BULLETIN D'INFORMATION

Bulletin n°06-2007 - Niveau : => 
Pôt d'échappement COMBO FC 912 & 912S

Concerne : tube coudée de sortie d'échappement sur le 912 et 912S, tricycle COMBO FC.

Photo 1

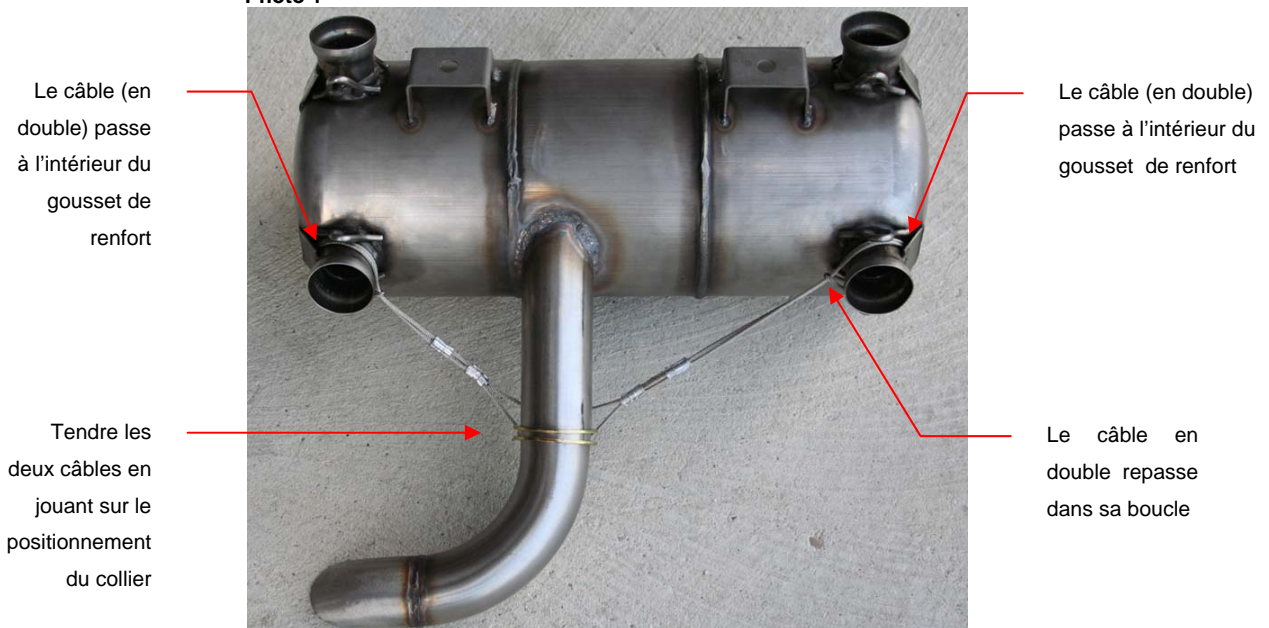
Note : **cette procédure doit impérativement être réalisée.** Si vous souhaitez voler quelques heures encore avant de nous retourner le pot (10 heures maxi), **vous devez impérativement poser les câbles de sécurité fournis** (photo 1).

Photo 2

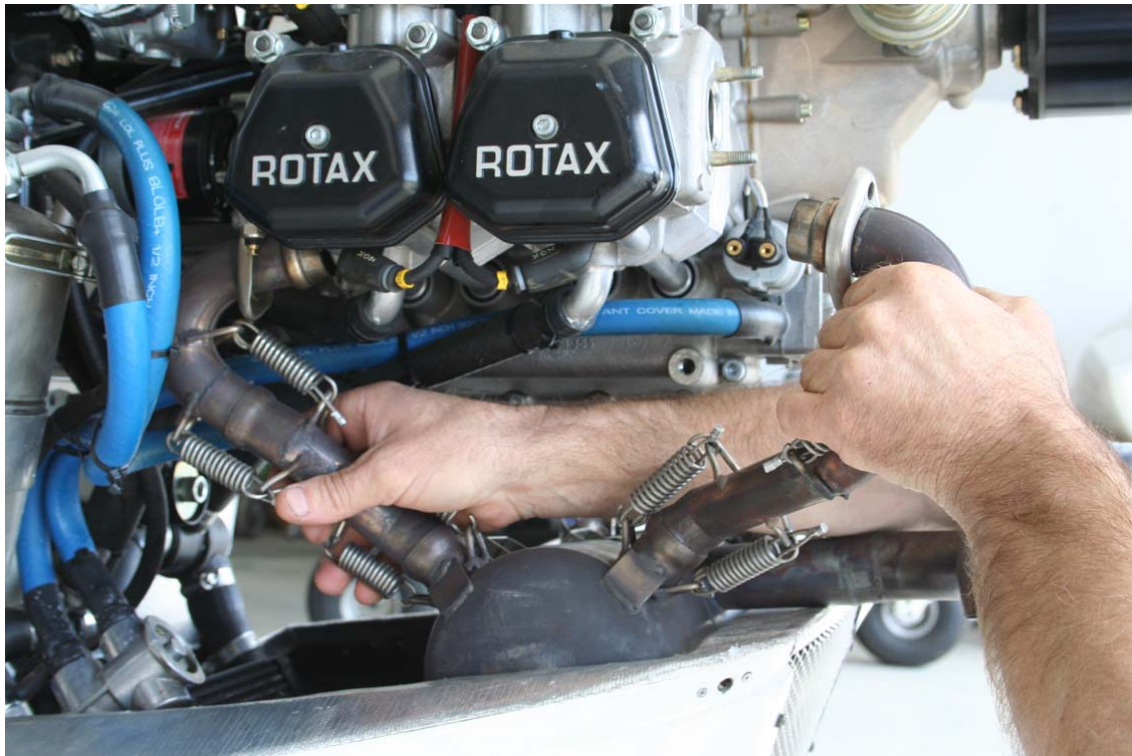
Solution : souder une patte de renfort. Pour cela vous pouvez déposer le pot en le démontant par les pipes d'échappement (photo 2 & 3) et nous le retourner afin que nous soudions une patte de renfort (Immobilisation de la machine 1 à 2 semaines).
